改善箇所説明図

不具合の概要

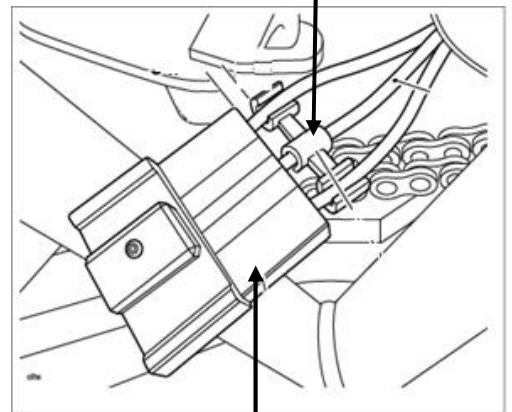
発電機のコネクターにおいて、配策が不適切なため、コネクター付近の配線が湾曲し、コネクター内の隔壁に圧力がかかっているものがある。そのため、発電やバッテリーの状態によりコネクター内のピンが熱を持ち、そのまま使用を続けると、ピンが隔壁を貫き、隣接しているピンと接触することにより短絡し、最悪の場合、火災となるおそれがある。

全車両、発電機の配線にセパレータークリップを追加する。なお、発電機のコネクターに不具合が発生している場合は、当該コネクターを含む配線一式を新品に交換する。

識別 対策後の車両は発電機用配線にセパレータークリップを有する。
